BULLETIN TECHNIQUE

MODELE/VARIANTE :
Discovery, Defender et Range Rover Classic

Bull. N° : 0008
CDS : L8424bu
Edition : 1
Date : 06.05.98

PROBLEME :
DEFAILLANCE DE LA COURROIE DE DISTRIBUTION - MAUVAIS ALIGNEMENT

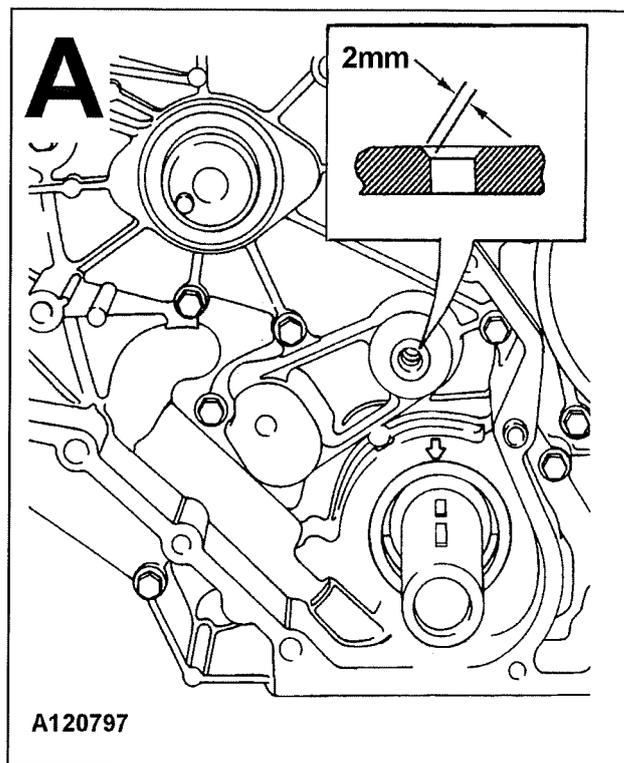
- Avant de monter le nouveau goujon de poulie tendeuse sur le nouveau carter frontal ou le carter d'origine si celui-ci est conservé, vérifier que le trou de goujon dans le carter frontal a un chanfrein de 2 mm x 45° comme cela est montré, (illustration A). Si aucun chanfrein n'est évident, en pratiquer un à l'aide d'un outil à chanfreiner approprié.

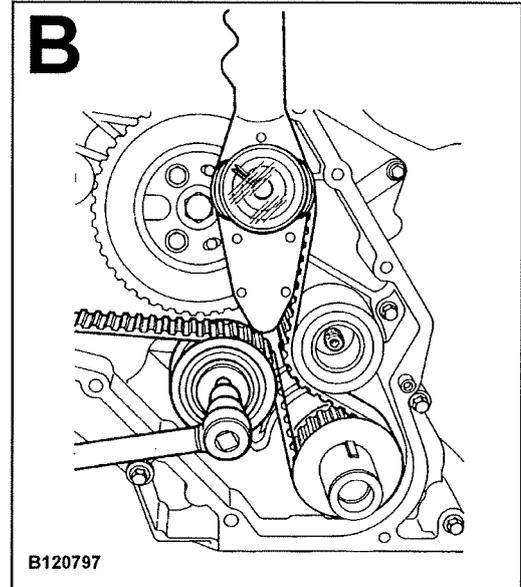
- e) Serrer légèrement la vis de blocage du tendeur puis desserrer d'un tour complet. Vérifier que le tendeur se déplace librement.
- f) A l'aide d'un compteur de couple de type à cadran d'une longueur maximum de 250 mm, appliquer un couple de 11 Nm en positionnant le compteur de couple verticalement comme cela est montré (illustration B).
- g) Serrer le boulon de blocage de tendeur à 45 Nm.
- h) Serrer les fixations de poulie de pompe à injection à 25 Nm.
- i) Déposer les tiges de distribution.

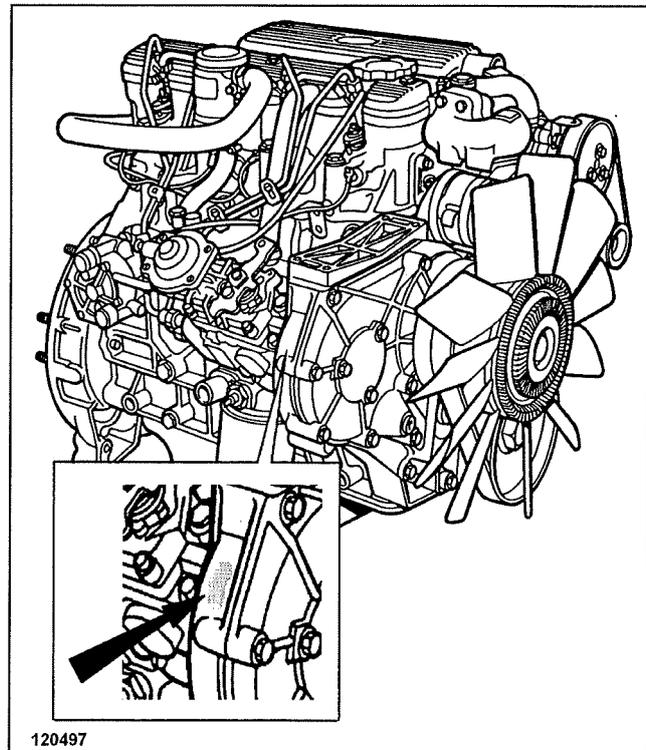
- j) Sur les véhicules ultérieurs, monter un nouveau joint frontal de vilebrequin sur la plaque de carter frontale (pour la définition des véhicules spécifiques, voir la **NOTA** dans les **INFORMATIONS CONCERNANT LES PIÈCES**), reposer la plaque de carter et les carters et auxiliaires restants comme cela est indiqué dans le Manuel d'Atelier.
- k) Appliquer une touche de peinture jaune d'au moins 2 cm de côté à la position indiquée par la flèche sur l'illustration pour indiquer que l'un des Kits d'Option de pièces a été monté.
